Théâtre Nouvelle Comédie

Concours de projets d'architecture
à deux degrés en procédure ouverte
octobre 2009

RAPPORT DU JURY

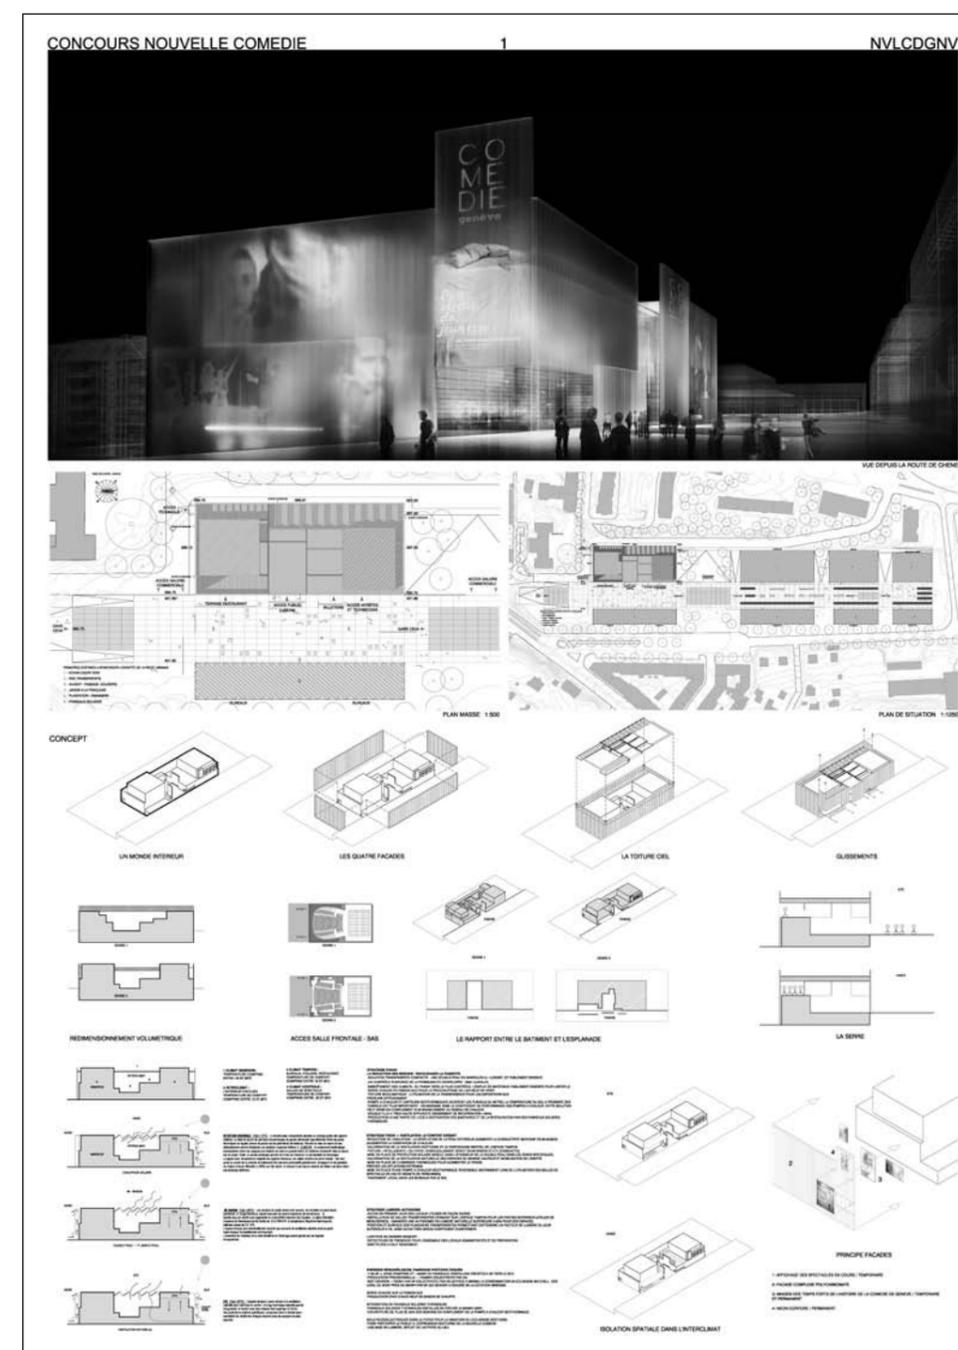
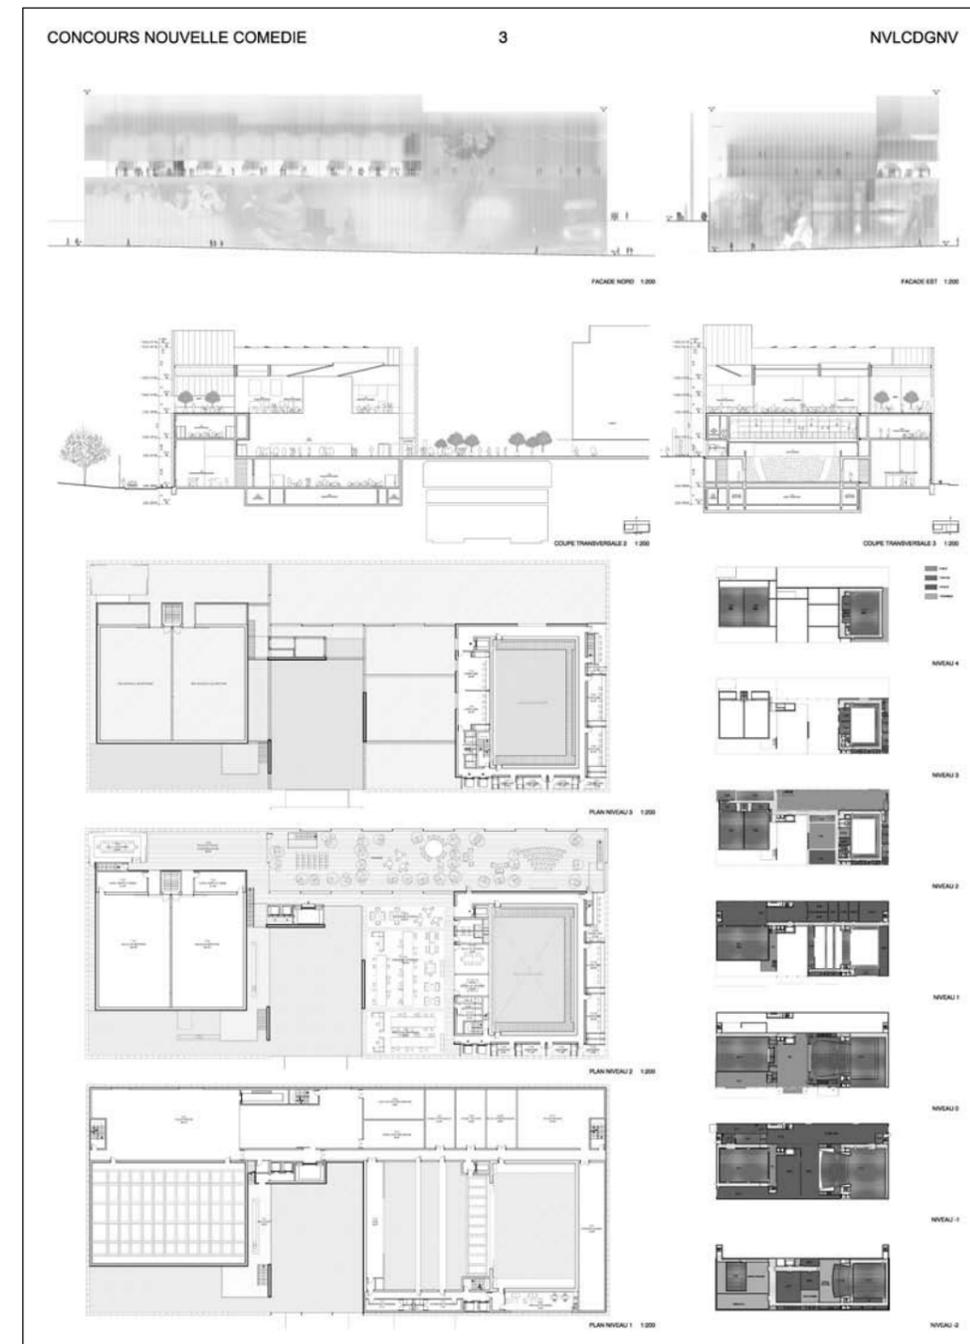
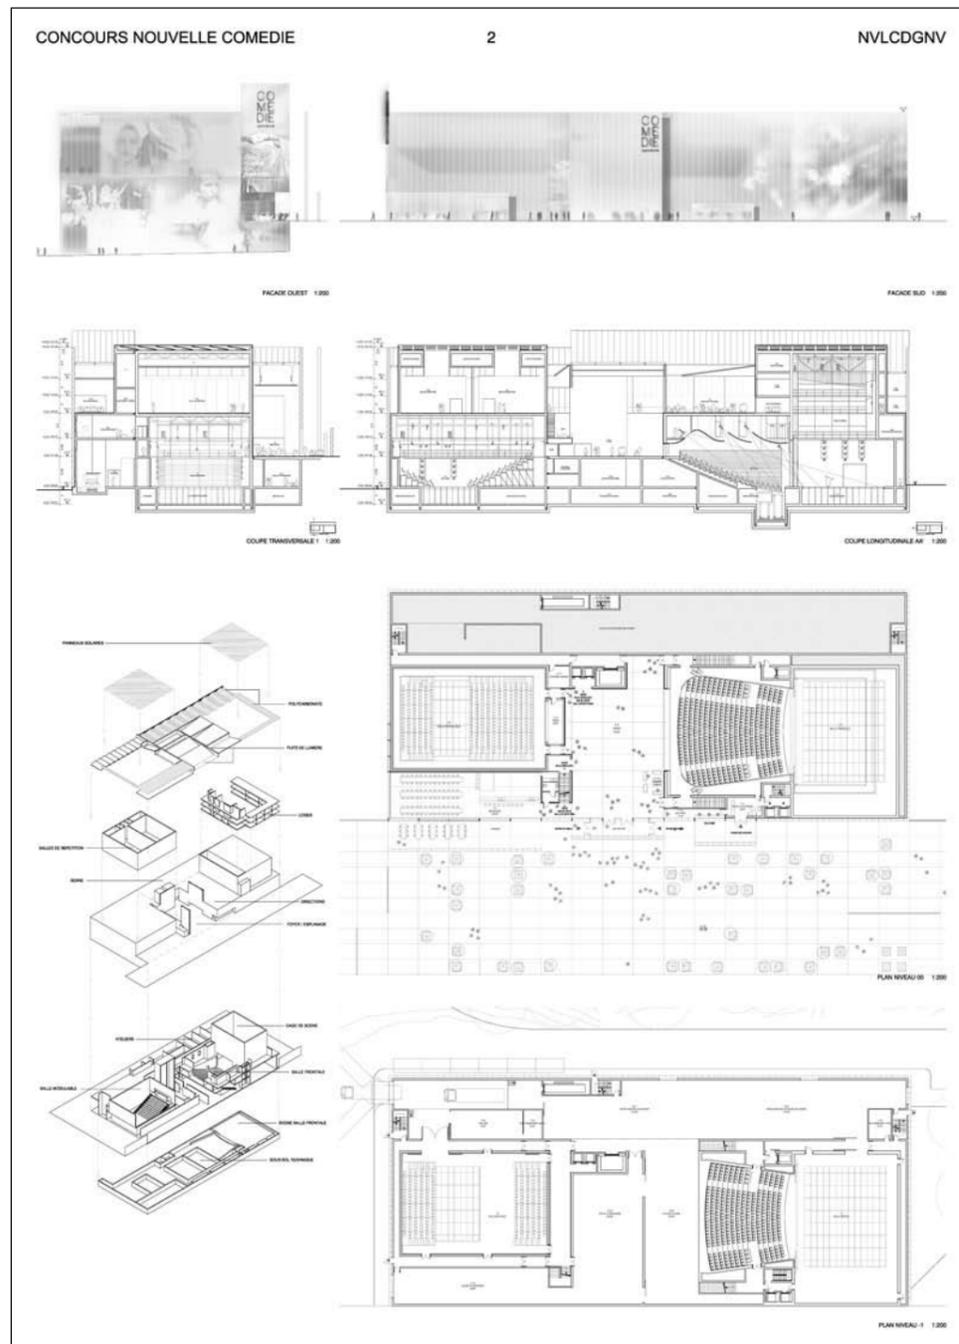
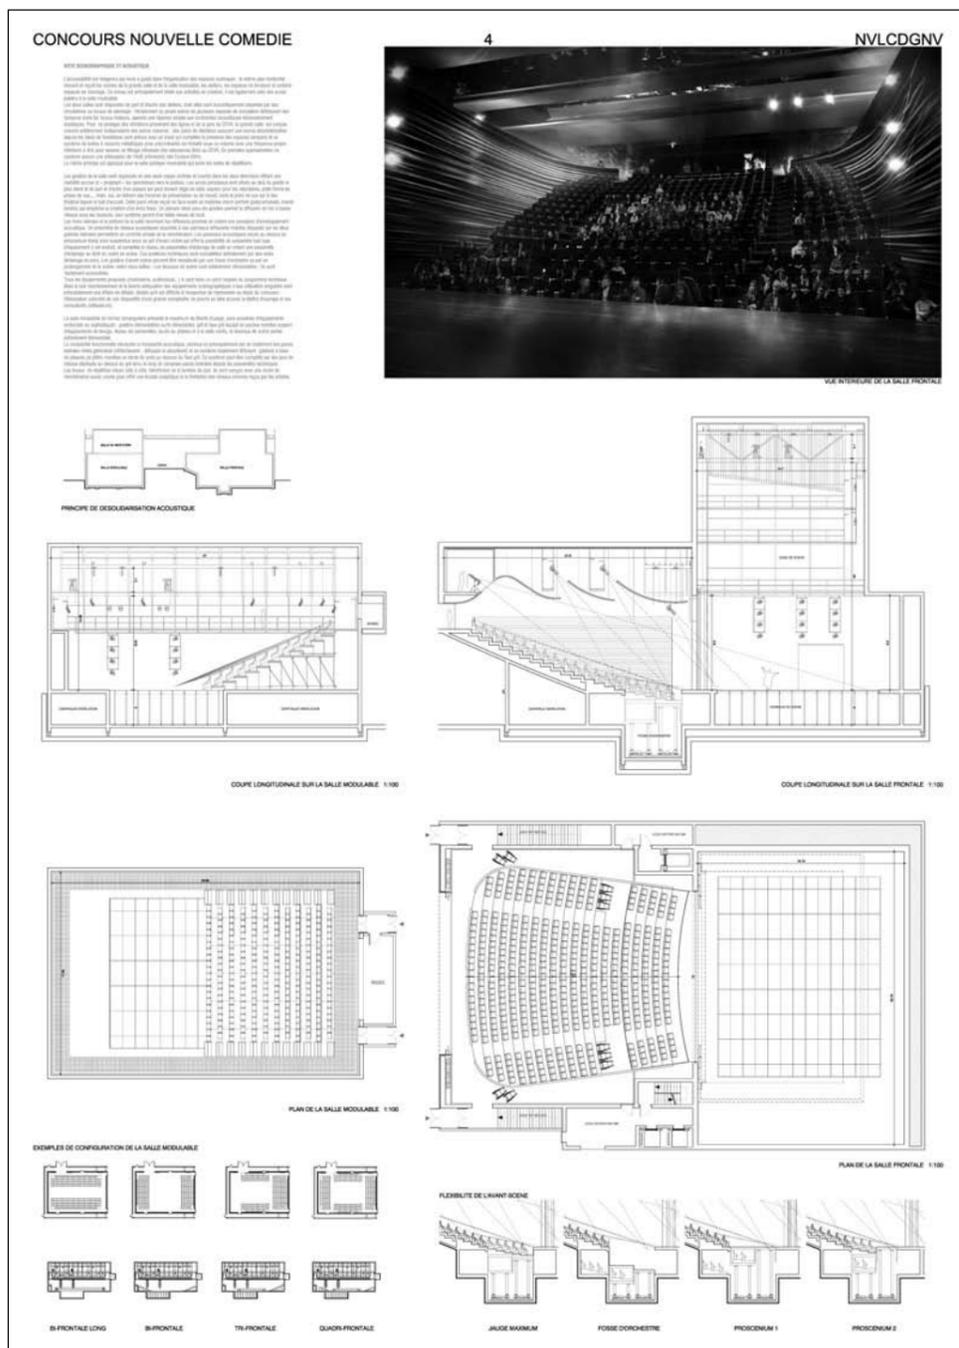
Le projet se pose comme un grand volume unitaire faisant face à l'esplanade publique. Son implantation est judicieuse et permet une bonne définition de l'espace public en prenant en compte les émergences du CEVA. La relation aux bâtiments futurs est clairement définie. Ainsi disposé, le bâtiment participe intelligemment à la définition et à la qualification spatiale de l'esplanade publique. Les flux piétons sont bien gérés et l'aménagement global proposé est cohérent.

Les façades, en polycarbonate translucide, présentent un traitement unitaire sur les quatre faces du bâtiment. Elles lui confèrent une identité clairement reconnaissable en adéquation avec l'image d'un théâtre comme institution publique. La construction intègre un système d'affichage dynamique permettant de faire évoluer l'image du bâtiment au gré des manifestations présentées. L'ensemble évoque élégamment la magie du spectacle.

Cependant la volonté d'englober tous les volumes et les espaces extérieurs du bâtiment par ces panneaux en polycarbonate induit une lecture très imposante de la volumétrie. Les espaces vides englobés sont disproportionnés et la relation aux bâtiments de logement avoisinant est difficile. La façade donnant sur la rue de desserte devient trop imposante.

Le hall public ainsi que le restaurant, disposés en relation directe avec l'esplanade, permettent une bonne relation entre le théâtre et la ville. L'ensemble est aisément appropriable et donne un caractère convivial au lieu. Le projet est clairement articulé autour d'un espace central majeur. La transparence depuis l'entrée au travers de cet espace jusqu'à la terrasse supérieure est appréciable.

La coupe transversale est de grande qualité et offre une bonne richesse spatiale. Elle permet d'intéressantes relations, physiques et visuelles, entre le monde du travail du théâtre et les espaces dédiés aux spectateurs. La relation fonctionnelle entre les trois espaces principaux – salle frontale, foyer, salle modulaire – est convaincante. L'aménagement des espaces de représentation est de qualité et, au même titre que l'image du bâtiment, le caractère proposé pour les salles et les espaces publics correspond bien au monde du spectacle et du théâtre.

Le jury regrette que l'organisation du programme présente des difficultés pour les utilisateurs et ne répond pas à certains points du cahier des charges. L'aménagement de l'administration du théâtre en espace collectif au centre du plan est inadéquat. Les ateliers placés en sous-sol sans lumière naturelle n'offrent pas des conditions de travail acceptables. Pourtant, ces espaces sont des lieux importants accueillant un grand nombre de personnes participant pleinement à la création des spectacles.

Commentaire du jury

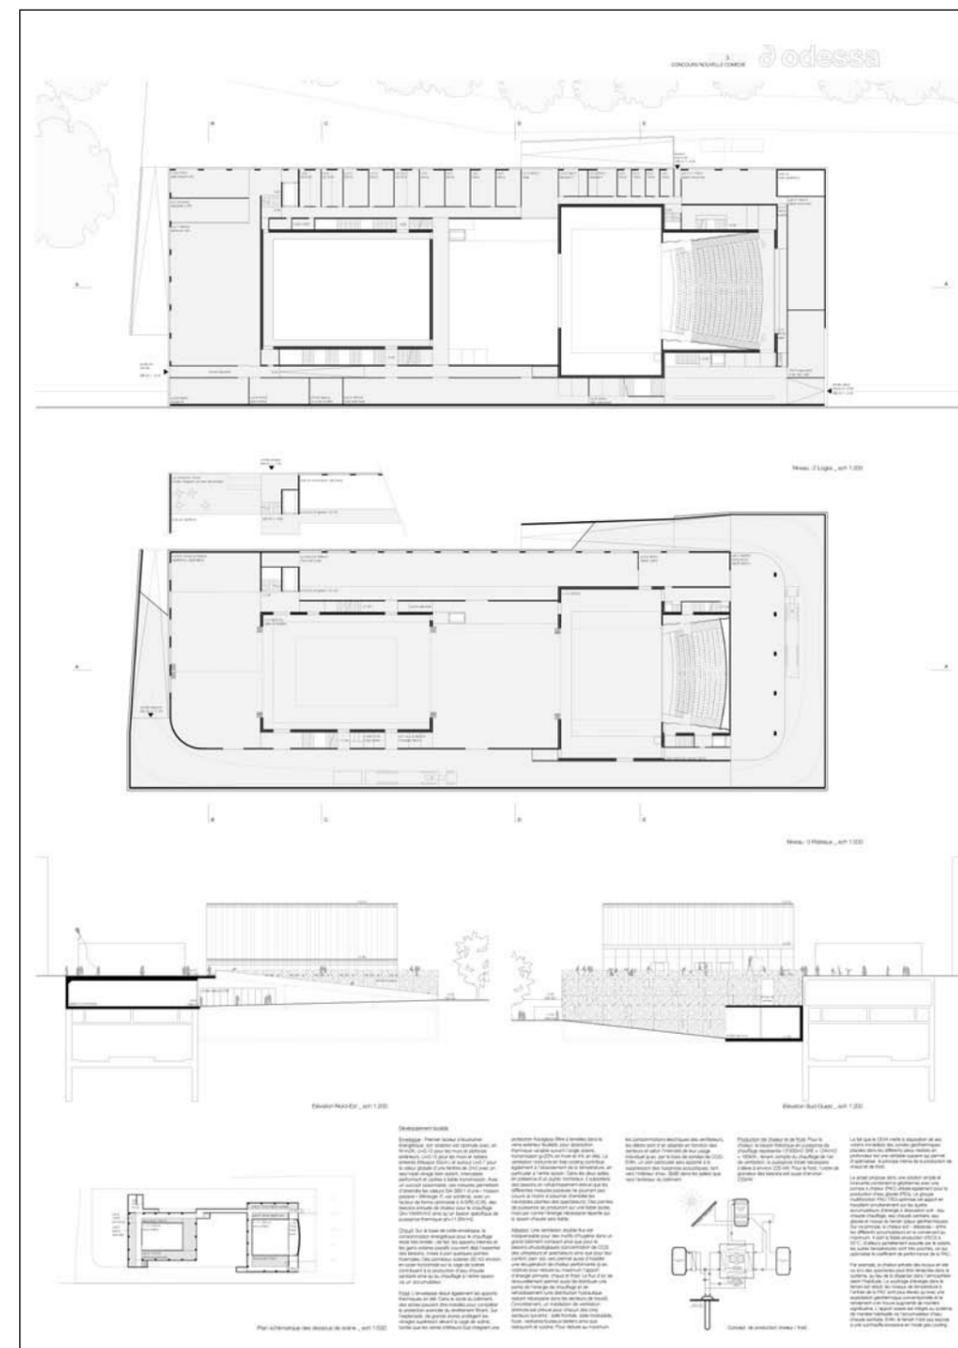
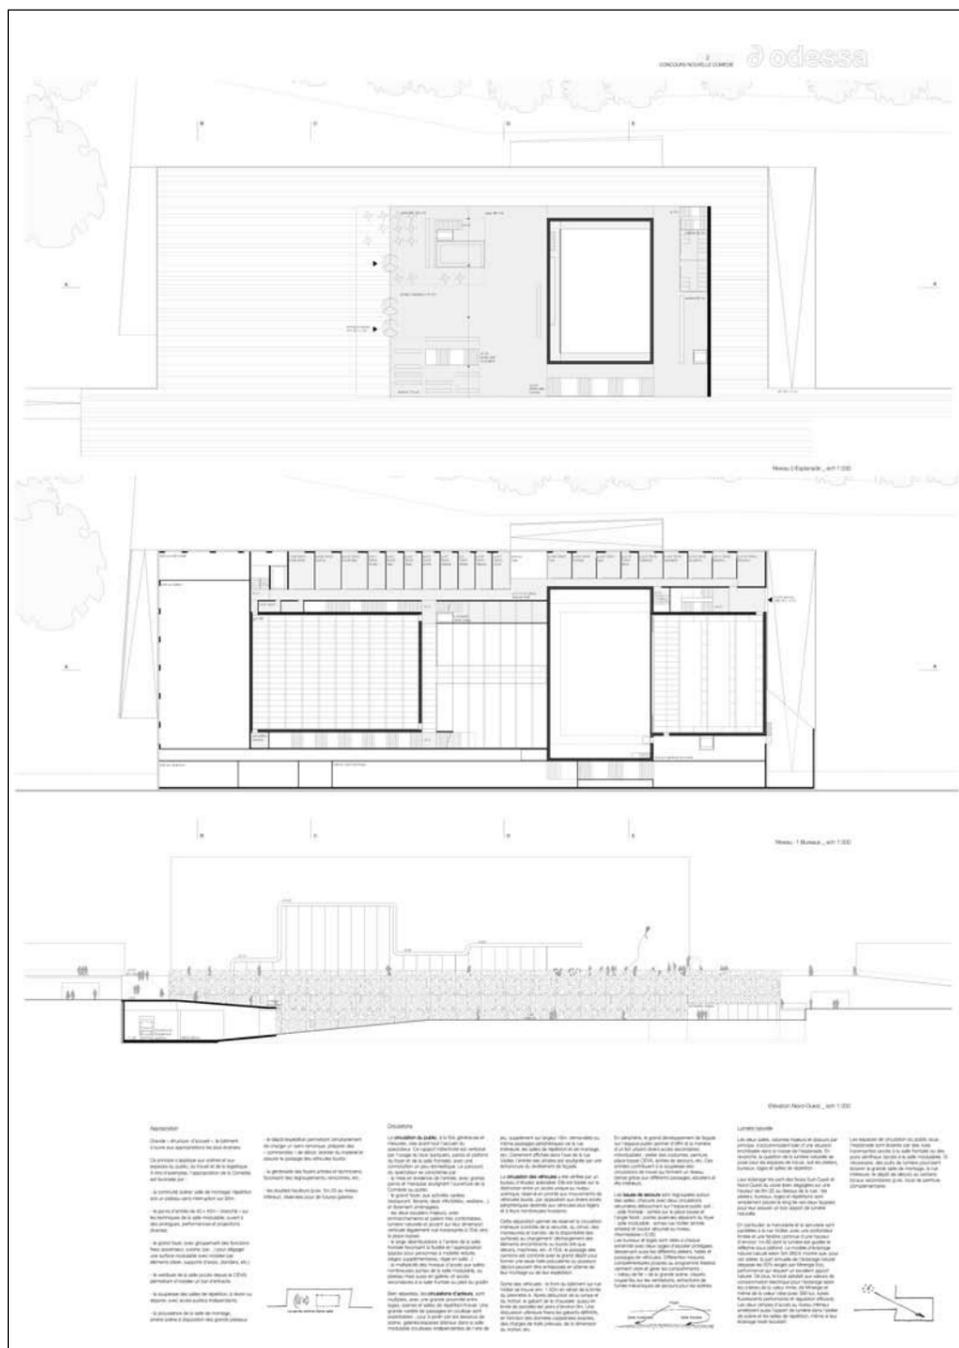
Le projet prend le parti de minimiser son impact sur le site en enfonçant une grande partie du programme dans le terrain. Il donne à voir une émergence de dimension réduite constituée d'une toiture plissée abritant les espaces d'accueil et la tour de scène. Bien que modeste, la forme est représentative d'un théâtre se positionnant comme une institution publique au cœur de la ville. Toutefois, l'expression architecturale n'a pas séduit le jury. Le traitement de la façade du socle, très connotée et expressive, n'est pas cohérente avec les façades de la partie hors sol. Cette dualité d'un socle très imposant et expressif avec des façades d'accueil plus posées ne met pas en valeur le projet.

La volumétrie induit une échelle appropriée au lieu et offre une bonne relation avec l'esplanade publique et les immeubles de logements situés en contre bas. Ainsi disposée, l'émergence permet de prolonger l'esplanade et de créer une place d'entrée faisant face au bâtiment. La position du café, sur la place d'entrée et en relation avec le hall, est judicieuse. Cependant, le jury regrette que l'espace du hall d'entrée ne soit pas mieux défini. Le caractère traité comme en grand espace vide n'est pas clair et le lieu n'offre pas de bonnes possibilités d'appropriation. Il butte abruptement contre le volume borgne de la tour de scène. Les éléments distributifs et la circulation générale pour le public ne sont pas convaincants.

Les circulations verticales induites par ce bâtiment avec une grande partie du programme sous terre affaiblissent le projet. Pour le public, il est rédhibitoire de devoir descendre un escalier de onze mètres de haut pour atteindre la salle modulaire. Le jury regrette que les grands escaliers linéaires soient sans qualité spatiale particulière et sans un traitement spécifique de la lumière naturelle.
